## HITNA sigurnosna obavijest

Veze terminala MR sustava u općoj distribucijskoj jedinici napajanja (gMDU) mogu uzrokovati toplinsku reakciju

**Referenca:** veze terminala u općoj distribucijskoj jedinici napajanja (g-MDU) mogu proizvesti toplinu i pokrenuti alarm dima/požara (referenca FCO78100582)

Slika 1 Žarišna točka na terminalnoj vezi gMDU-a

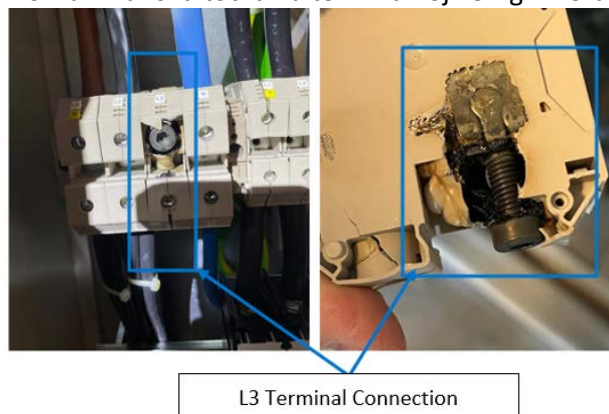
Tvrtka Philips otkrila je problem u kojem L3 veza terminala globalne distribucijske jedinice napajanja (gMDU) može postati labava stvarajući žarišnu točku (pogledajte sliku 1) koja može uzrokovati alarm za dim/požar u tehničkoj sobi bolnice. Globalna distribucijska jedinica napajanja (gMDU), koja se nalazi u tehničkoj sobi, jedinstvena je točka ulaza za opskrbu bolnice električnom energijom i distribuira električnu energiju prema različitim ormarićima i komponentama MR skenera.

Tvrtka Philips zaprimila je pet (5) prigovora o izgorjelim vezama terminala gMDU-a i miris dima te dim u tehničkoj sobi povezanih s ovim problemom. Nije bilo izvješća o ozljedi ni ozbiljnoj šteti.

Tvrtka Philips će vas kontaktirati radi zakazivanja posjeta terenskog servisnog inženjera kako bi provjerio veze gMDU-a u tehničkoj sobi i upotrijebio zakretni moment na vezu ako je potrebno. (referenca FCO78100582). Tvrtka Philips planira započeti s primjenom korekcija do kraja četvrtog tromjesečja 2024. godine.
